Erfahrungssammlung zu Schadensbeispielen der RI-EBW-PRÜF

Verfasser: {Autobahndirektion Nordbayern, Dienststelle Bayreuth}		Nr.: 2016_01
Adresse: {Wittelsbacherring 15, 95444 Bayreuth}		
Tel.: {0921/7569-242}	Fax: {290}	e-mail: {volker.lauterbach@abdnb.bayern.de}
Schlüsselwörter:		
Sachverhalt: {kein passendes Schadensbeispiel}		
Frage/ Stellungnahme (ggf. Skizze/ Screenshot beifügen): Abweichung von der Solllage

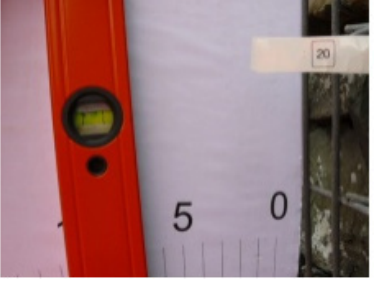
Verfasser: {Autobahndirektion Nordbayern, Dienststelle Bayreuth}		Nr.: 2016_05
Adresse: {Wittelsbacherring 15, 95444 Bayreuth}		
Tel.: {0921/7569-242}	Fax: {290}	e-mail: {volker.lauterbach@abdnb.bayern.de}
Schlüsselwörter:		
Sachverhalt: {kein passendes Schadensbeispiel}		
Frage/ Stellungnahme (ggf. Skizze/ Screenshot beifügen): {Drahtgeflecht Verbindung nicht fachgerecht}

Lösungsvorschlag Verfasser: {LÄRMSCHUTZ- / SCHUTZBAUWERK / * / GABIONE / **}		
{[01] Drahtgeflecht der Gabione · [03] Stahl / Metall · [04] Falsch· Durch Verwendung falscher Verbindungsmittel droht Kontaktkorrosion}		
Bewertungsvorschlag: S: 1/2 V: 0 D: 1/2		
Hinweise auf weitere Regelwerke bzw. Literatur: {Prüfhandbuch Bayern}		
Stellungnahme der AG RI-EBW-PRÜF:		Datum:
Neues Schadensbeispiel aufgenommen!		
Umsetzung ja: <input type="checkbox"/> nein: <input type="checkbox"/>		Zeitpunkt:

S	V	D
[01] Stützwand, massiv : [03] Beton : [04] gekippt : [05] eine Stelle : [06] Länge: 3,0 cm : [08] 1-ter / tes Block / Segment - Bild: IMG_3976.JPG	1	0	1
	2	2	2
	3	3	3
	4	4	4

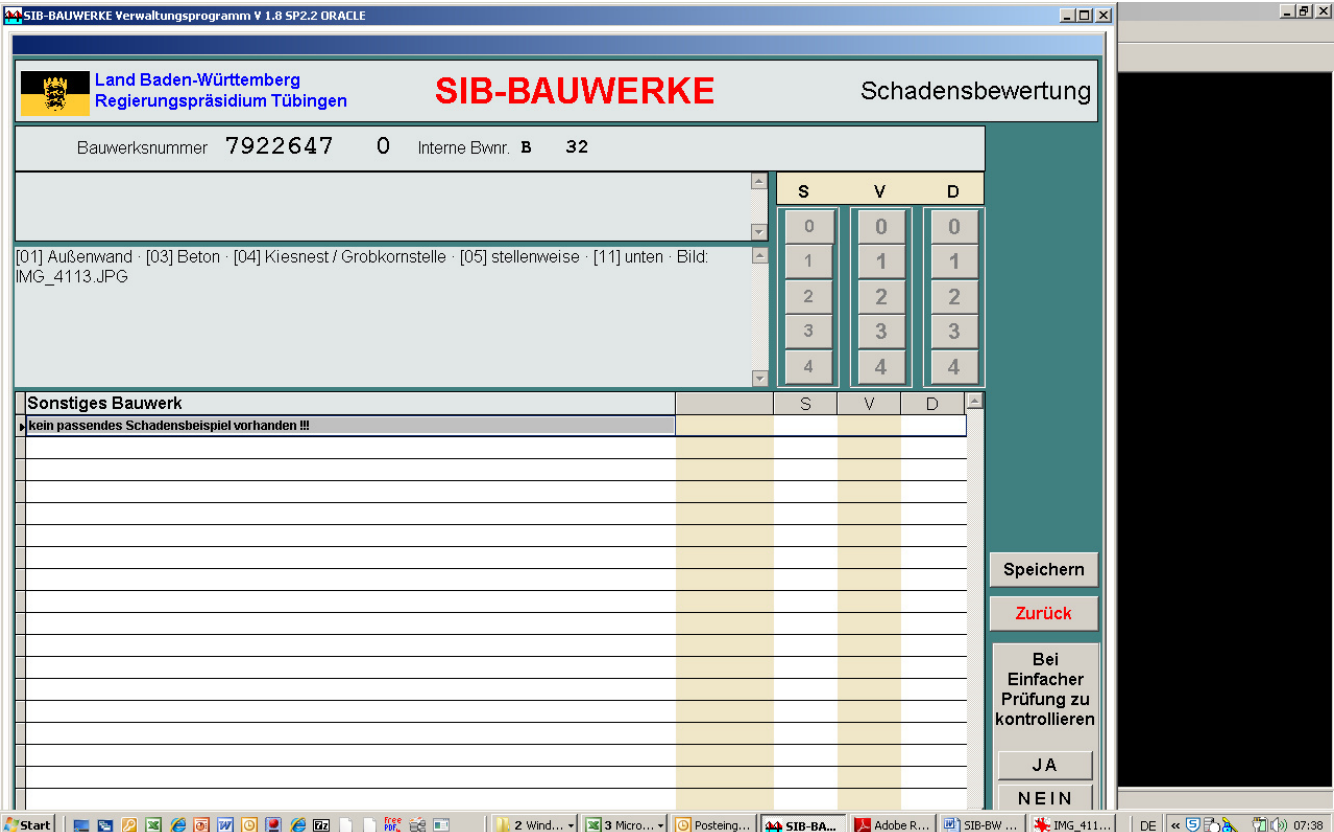
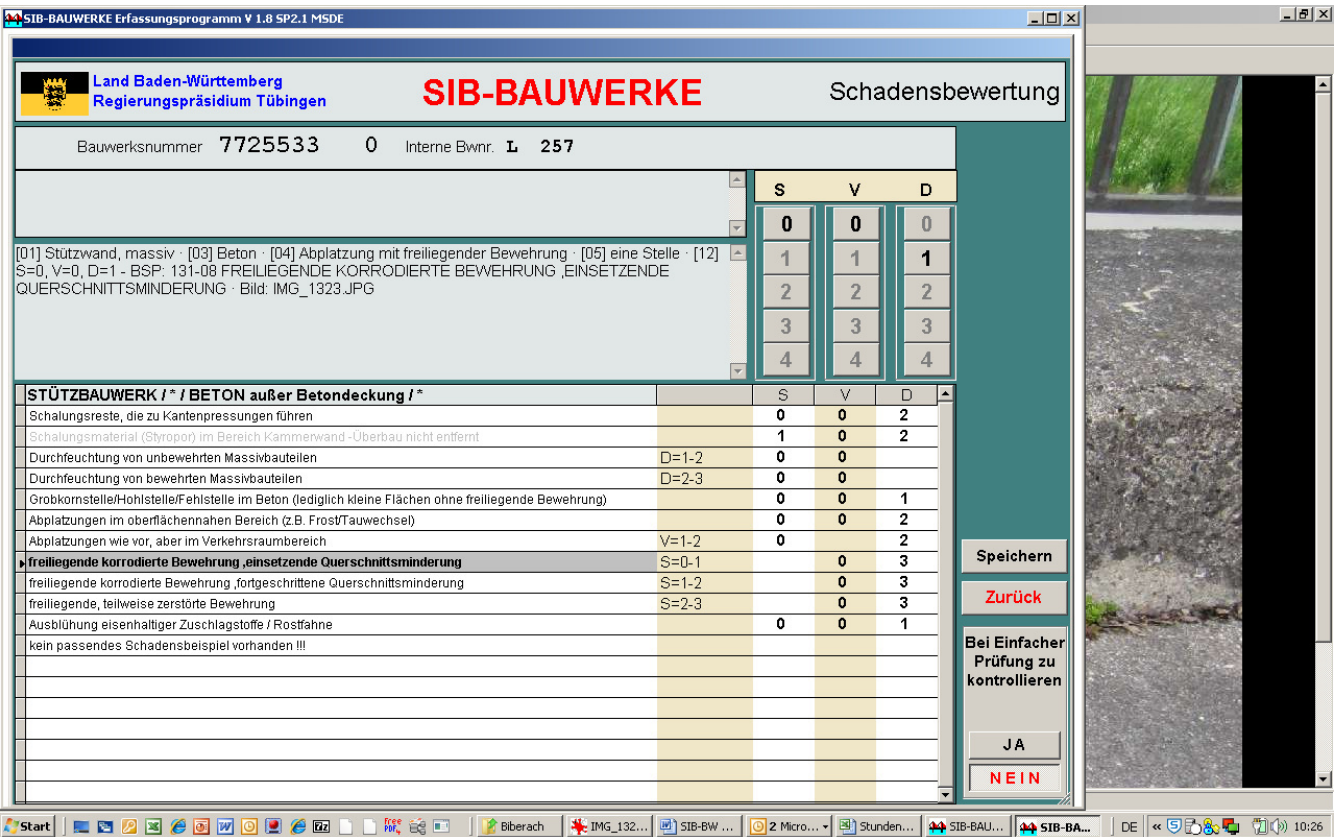
Sachverhalt: Block einer Stützwand kippt leicht. Dieser Schaden kommt bei Stützwänden relativ häufig vor.

Künftig wird die Gruppe 130-nn mit angezeigt. Dann ist Beispiel 130-07 auswählbar!

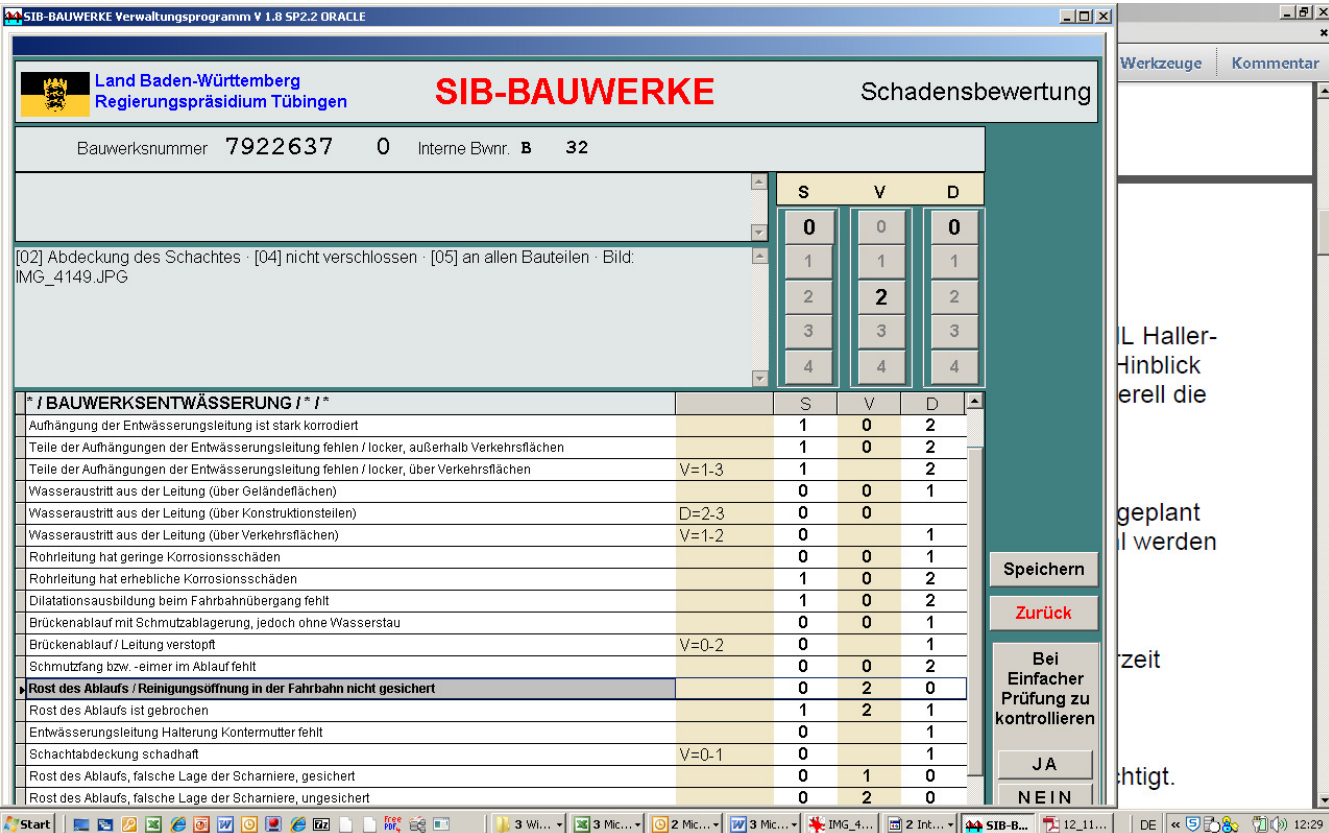
S	V	D
[01] Brücke : [02] Kappe : [03] Fuge zwischen Bordstein und Kappe : [04] offen : [05] bereichsweise : [12] S=0, V=0, D=2 - BSP: 259-06 MANGELHAFT FUGENAUSBILDUNG : Bild: IMG_1348.JPG	0	0	0
	1	1	1
	2	2	2
	3	3	3
	4	4	4
* / * / FUGEN / *	S	V	D
Kantenabplatzungen	0	0	1
Fugenband-füllung verdreht/verschoben/bewachsen bzw. beschädigt (Funktion eingeschränkt, kein Feuchtigkeitsaustritt)	0	0	2
Fugenband-füllung verdreht/verschoben/bewachsen bzw. beschädigt (mit Feuchtigkeitsaustritt)	0	0	3
Hartschaum-/ Bretteinlagen nicht entfernt (bei Bewegungsfugen)	1	0	2
Raumfuge geschlossen	1	0	1
mangelhafte Fugenausbildung D=1-3	0	0	
kein passendes Schadensbeispiel vorhanden !!!

Lösungsvorschlag Verfasser: Hinzufügen der Schadensbeispielsauswahl von Kappe/Bordstein auf Fugen, weil hier diese Fuge explizit genannt wird

Mit Version 1.9x erledigt. Siehe Beispiel 233-04.

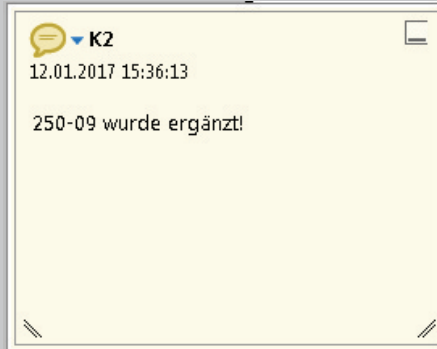
Sachverhalt: Ein Straßenschild versperrt den Notgehweg

Frage/ Stellungnahme (ggf. Skizze/ Screenshot beifügen): Ein Straßenschild versperrt den Notgehweg einer Brücke so, dass ein Vorbeikommen lediglich durch übersteigen der Schutzplanke oder ein Kriechen am Boden möglich ist.

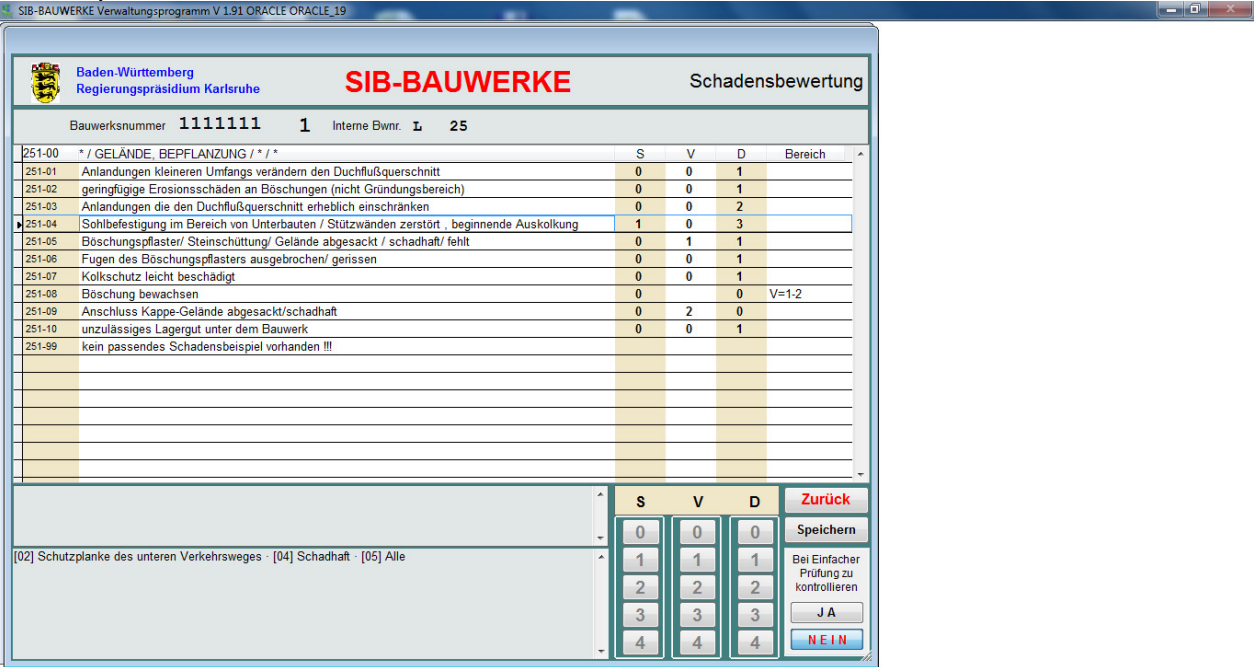
Verfasser: Martin Löffel			Nr.: 2016-28	
Adresse: Regierungspräsidium Karlsruhe, Referat 43, 76247 Karlsruhe				
Tel.: 0721/926-6558		Fax:		e-mail: martin.loeffel@rpt.bwl.de
Teil:	Abschnitt:	Nr./Absatz:	Tabelle:	Bild:
Schlüsselwörter:				
Sachverhalt: Instandsetzungsmaterialien				
Frage/ Stellungnahme (ggf. Skizze beifügen): Es fehlen Beispiele für Schäden an Instandsetzungsmaterialien				
Lösungsvorschlag Verfasser: Mit PCC/Spritzbeton reprofilierte Stellen Schwindrisse 001 Mit PCC/Spritzbeton reprofilierte Stellen Schwindrisse, hohlklingend 002 Mit PCC//Spritzbeton reprofilierte Stellen Schwindrisse, hohlklingend, 0,V,2 über Verkehr, abhängig von der Größe der Schadstelle V1-2				
Hinweise auf weitere Regelwerke bzw. Literatur:				
Stellungnahme der AG RI-EBW-PRÜF:			Datum:	
Erfassung mit der Beispielgruppe 006, Schaden mit der Bauteilergänzung Betonersatz und mit Schadensveränderung „Instandsetzung schadhafte“ erfassen.
